Centrale solaire photovoltaïque au sol

Lieu-dit « Zone Industrielle de Paron Sud »

Dossier n° PC 08928721Z0008

**Réponse à l'avis de l'autorité environnementale n°BFC-2022-3166 sur le dossier présentant le projet
et comprenant l'étude d'impact.**

Figure 1. Capacité électrique du poste de Sens

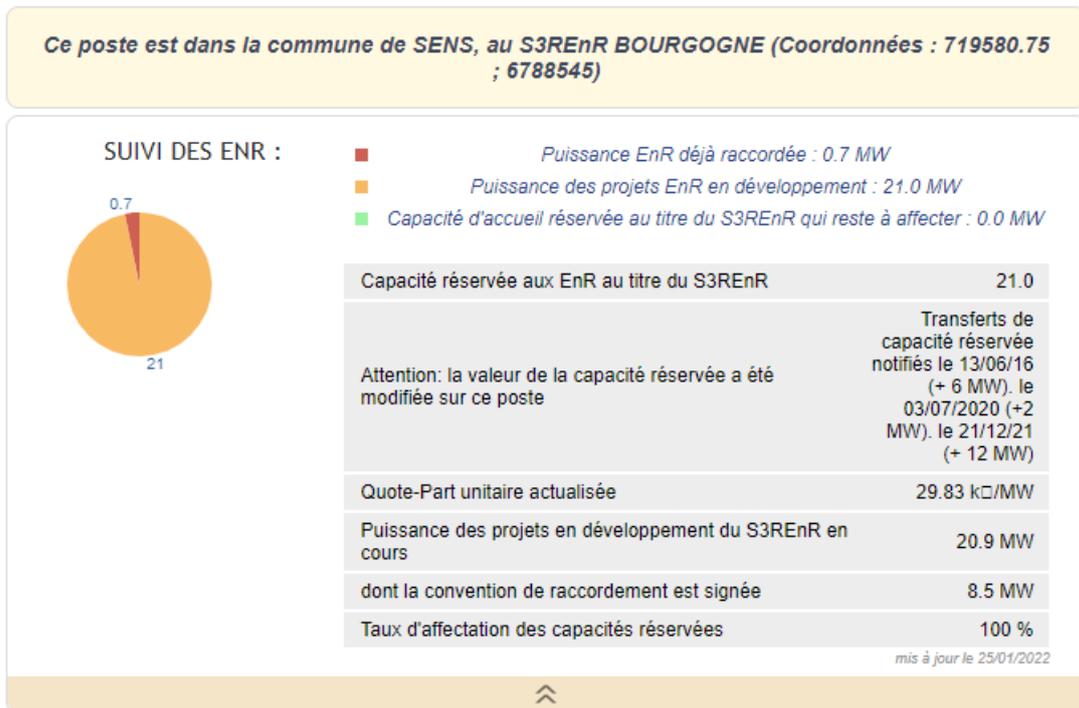
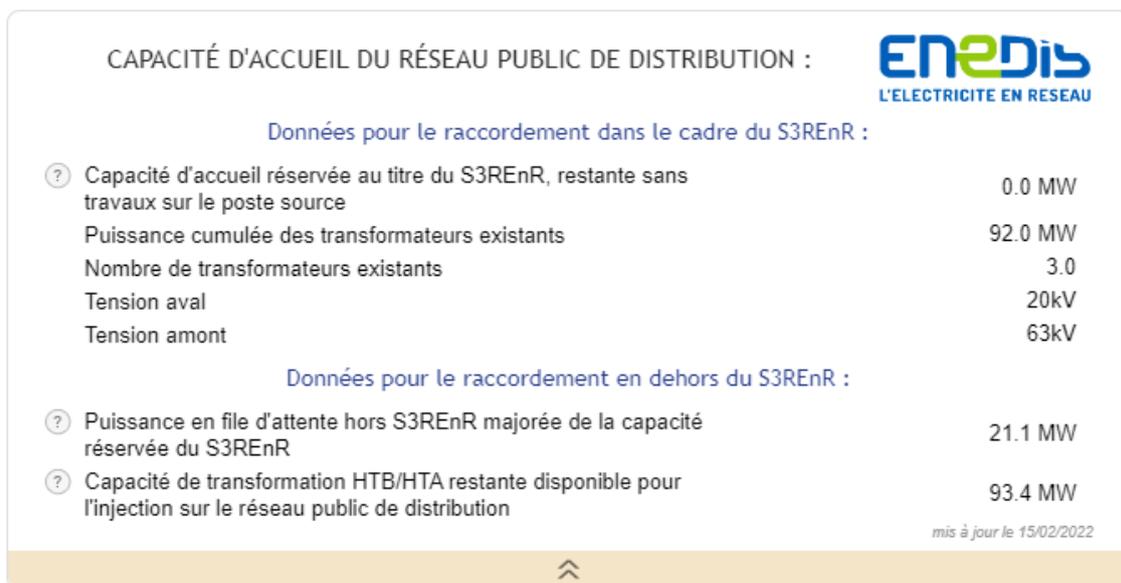
« La Mission Régionale d'Autorité environnementale (MRAe) recommande de présenter des solutions de raccordement externe cohérente avec les capacités actuelles et futures du S3REnR, en analysant leurs effets sur l'environnement et les mesures ERC à mettre en œuvre. »

Cette hypothèse (moins probable) de raccordement prévoit de se faire en coupure d'artère sur le poste source SENS (89) à 4,5 km du site. Les caractéristiques du poste sont présentées dans la figure suivante.

La capacité d'accueil réservée au titre du S3RENr est de 21 MW, ce qui est donc suffisante pour accueillir le projet. Si d'aventure d'autres projets d'énergies renouvelables étaient raccordés avant celui de Paron, la capacité de transformation HTB/HTA restante disponible pour injection est de 93 MW. Ainsi, avec la capacité d'activer une clause de transfert, le raccordement de la centrale est alors possible.

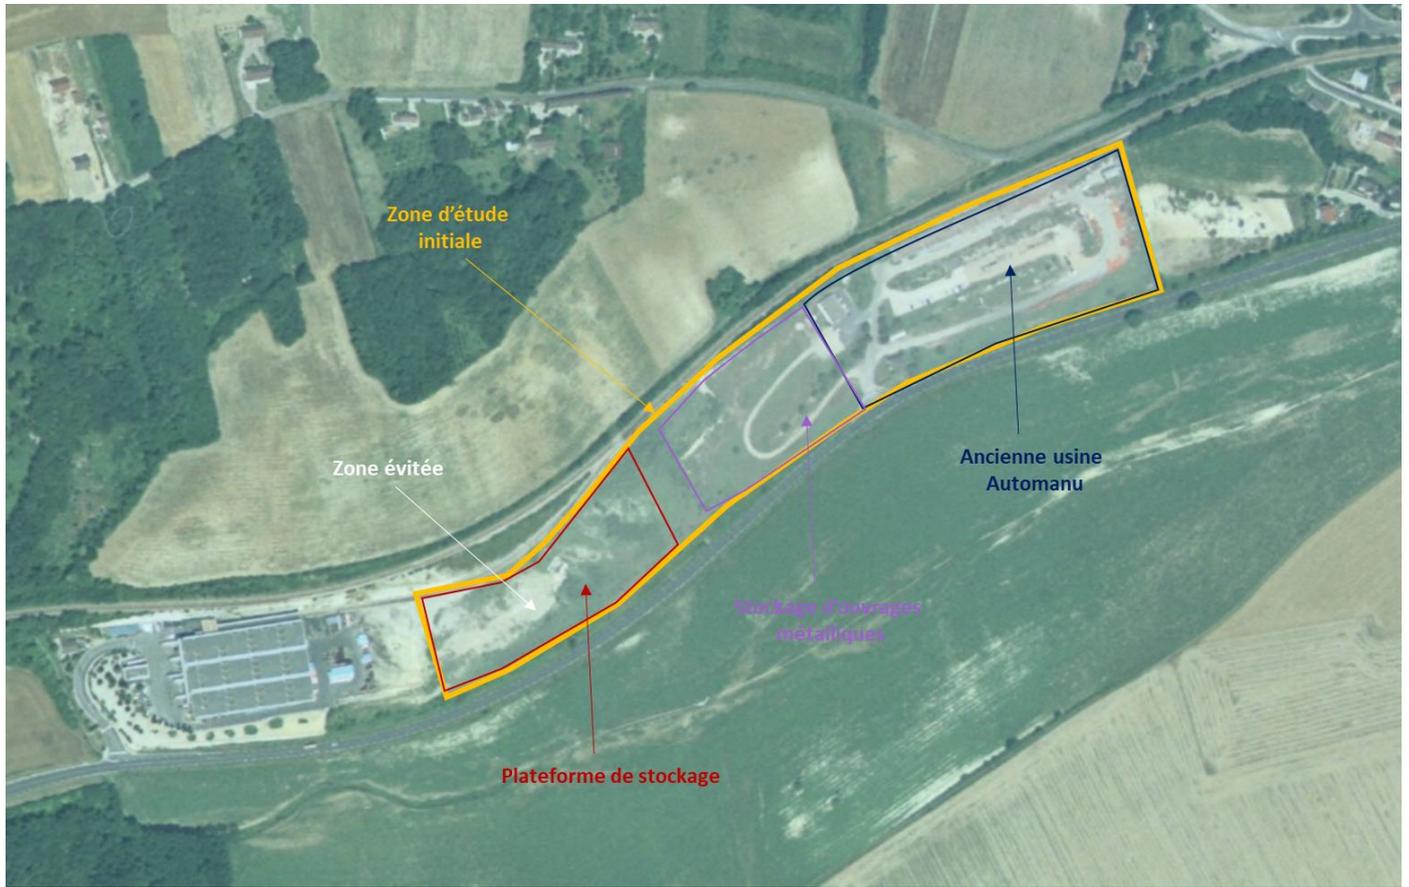
« L'étude d'impact évoque que les préconisations du projet PIESO ont été mises en œuvre dans le choix du site, sans plus de précisions. Le dossier ne présente pas de démarche de comparaison de sites à l'échelle intercommunale au regard du moindre impact environnemental (solutions de substitution raisonnables). »

Dans le cadre du présent projet de la centrale au sol de Paron, TotalEnergies a d'ores et déjà mis en pratique les préconisations du projet PIESO dans le choix du site et des modalités techniques du projet.

Figure 4 : Résultats des points d'enregistrement ultrasonores

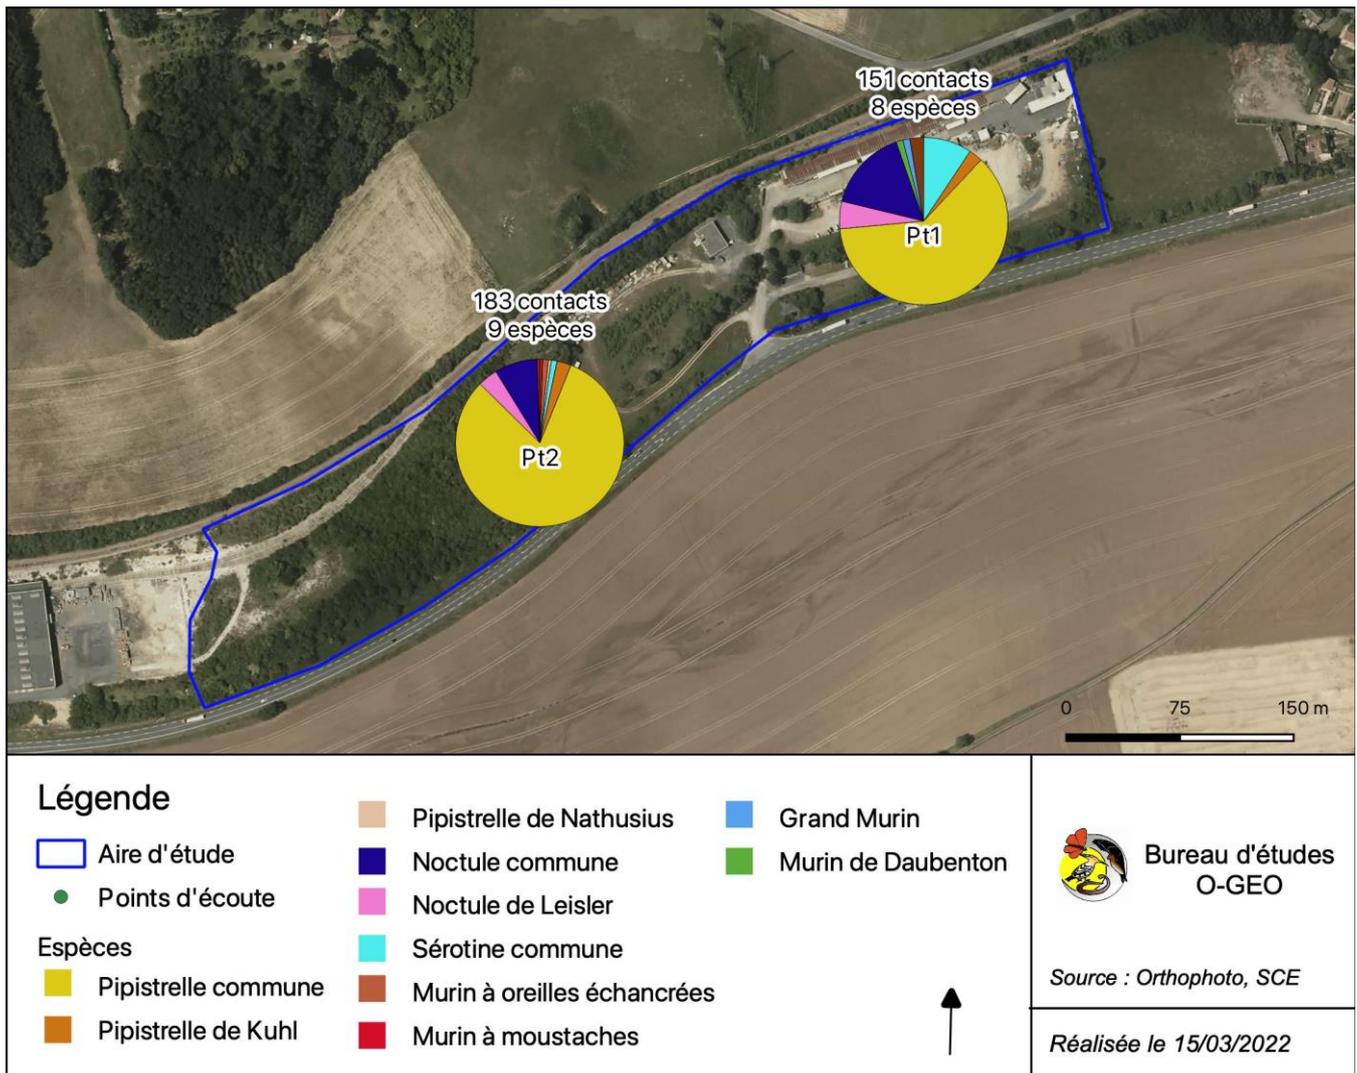
« La MRAe recommande de compléter l'inventaire chiroptérologique avec des données d'écoute hivernale et la recherche de gîte d'hibernation, d'ajouter les cartographies des arbres gîtes et de fréquentation du site par espèce. Elle recommande de renforcer les mesures ERC pour réduire significativement les impacts du projet sur les espèces concernées, notamment au regard des effets de la démolition des bâtiments sur les chiroptères. »

La carte ci-après présente les espèces contactées pour chaque point d'enregistrement ultrasonores réalisé.

Au total, comme précisé en p97 de l'étude d'impact, 11 espèces de chiroptères ont été contactées sur le site dans le cadre de l'étude écologique. Toutes les espèces de chiroptères sont protégées en France. Sur ces 11 espèces, 9 présentent des statuts de conservation défavorables à l'échelle européenne, nationale ou régionale. L'ensemble des gîtes potentiels sont présents en périphérie immédiate du site d'étude (anthropique et sylvestre). L'ensemble des bâtiments ayant été visité à chaque passage sur site, ces derniers ne sont pas attractifs pour les chiroptères. Les enjeux concernent donc les périphéries immédiates de la zone d'étude ainsi que les zones ouvertes de pelouses sèches, qui constituent des zones de chasse privilégiées.
